**Avis de la Mission régionale d'autorité environnementale de
Nouvelle-Aquitaine sur le projet de mise en compatibilité par
déclaration de projet n°4 du plan local d'urbanisme
intercommunal (PLUi) de Haute-Corrèze Communauté (Corrèze-
Creuse) pour permettre la réalisation d'un parc photovoltaïque au
sol sur la commune de La Courtine porté par la communauté de
communes Haute-Corrèze Communauté**

Avis NA-2026-017671/A PP

Porteur du Plan : communauté de communes Haute-Corrèze Communauté

Zone d'implantation potentielle (parcelle E 108) concernée par la mise en compatibilité (à gauche) et plan de masse de centrale solaire modifié (à droite) (Source : Notice de présentation, pages 16 et 19)

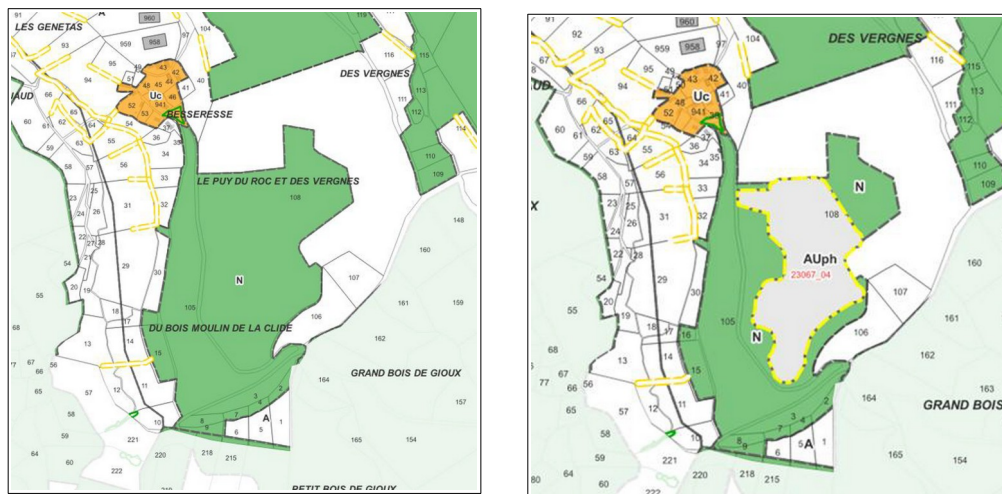
Le projet de parc photovoltaïque au sol et le projet de mise en compatibilité du PLUi auraient pu faire l'objet d'une procédure d'évaluation environnementale commune. Une telle procédure aurait permis de fournir, en un seul document, une analyse des enjeux environnementaux liés au projet de parc photovoltaïque au sol et aux modifications du plan rendues strictement nécessaires.

Ceci aurait permis de présenter conjointement l'ensemble des impacts liés au projet et à la mise en compatibilité du PLUi, ainsi que les mesures d'évitement-réduction voire de compensation prises tant à l'échelle du projet que du plan. L'ensemble du dossier aurait dès lors fait l'objet d'un avis unique de la MRAe et d'une procédure unique de consultation et de participation du public.

Extrait du règlement graphique avant (à gauche) et après (à droite) la mise en compatibilité n°4 du PLUi, sur la commune de La Courtine (Source : Notice de présentation, page 79)

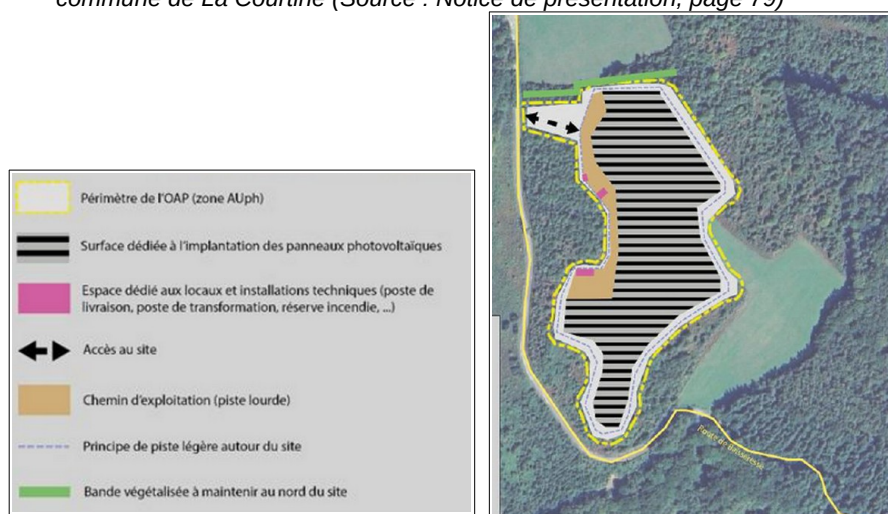
La parcelle E 108, d'une superficie de 18,2 hectares, concernée par la mise en compatibilité n°4 du PLUi, est actuellement classée en zone agricole A et en zone naturelle N qui ne permettent pas l'installation de parc photovoltaïque.

- reclasser 4,9 hectares, correspondant à l'emprise du projet de parc photovoltaïque, actuellement classés en zone N, en zone à urbaniser AUph à vocation de production d'énergie photovoltaïque, déjà défini dans le PLUi en vigueur, pour permettre son implantation ;
- créer une orientation d'aménagement et de programmation (OAP) adossée à la future zone AUph.

Cartographie de synthèse des sensibilités des milieux naturels et projet (à gauche) (source : Étude d'impact)
(Source : Notice de présentation, page 113)

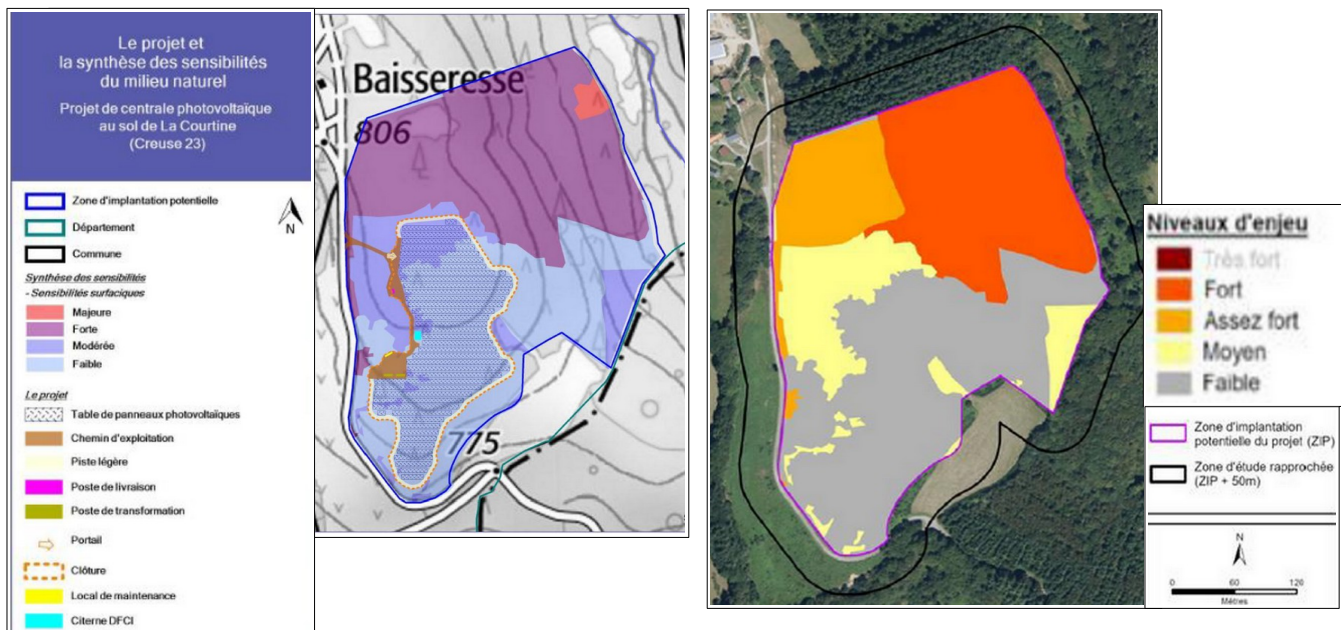
Les investigations de terrain ont permis de relever un enjeu fort, au nord-est, occupé par des landes acidiphiles, des fourrés et des friches, en tant qu'habitat principal de la Vipère péliade, espèce patrimoniale.

La prairie de fauche ainsi que les bernes⁸ et les landes associées, situées au nord-ouest, favorables aux lépidoptères et aux orthoptères, présentent un enjeu assez fort. Un enjeu moyen est identifié pour la lande et les recrûs forestiers⁹ au nord-ouest, favorable à la nidification de l'Alouette lulu et de l'Engoulevent d'Europe, et pour la hêtraie, au sud-est, favorable à la nidification du Pouillot siffleur, espèces nicheuses protégées.

La mise en compatibilité n°4 maintient en zone agricole le nord de la parcelle E 108, et évite les enjeux forts identifiés au nord-est. La future zone AUph présente globalement des enjeux faibles, selon le dossier.

La MRAe recommande de protéger dans le règlement graphique les deux gîtes arboricoles potentiels évoqués, favorables à des espèces de chiroptères.
